VYSVĚTLENÍ, ZMĚNA NEBO DOPLNĚNÍ ZADÁVACÍ DOKUMENTACE Č. V

Revitalizace Sankturinovského domu v Kutné Hoře – Generální zhotovitel stavby
výzva k podání nabídek byla uveřejněna na profilu zadavatele dne: **22.10.2020**
spisová značka zadavatele: **KHZS0820**
(dále jen „**veřejná zakázka**“)

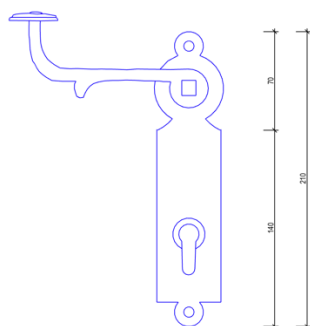
Dveře 1.D/0-08 mají průchozí rozměry 800*1950. Přitom je požadováno že mají být vybaveny větracím okénkem a nadsvětlíkem. Jaký je tedy jejich skutečný rozměr?

Podoba, konstrukce a rozměry dveří jsou popsány na výkrese dveří v D.1.1.c.1.1 Kniha uměleckořemeslných prvků – dveře. Za tabulkovou částí je grafická příloha s nákresey. Průchozí rozměr výrobku 800*1950 souhlasí.

ručně kovaný myšákový zámek s kovaným štítkem a kovanou klikou

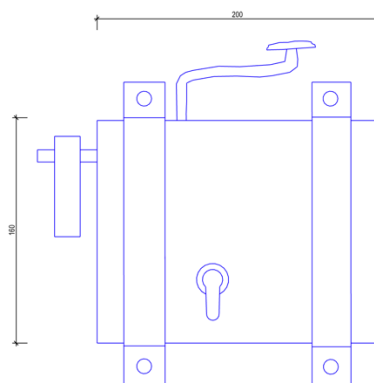
U dveří 1.D/1-09 a 2.D/1-01 požadujete kovanou kliku. Můžete zaslat pro její nacenění požadovaný tvar a rozměry?

S tzv. Myšákovým zámkem z interiérové strany, klika a štítek z exteriéru.
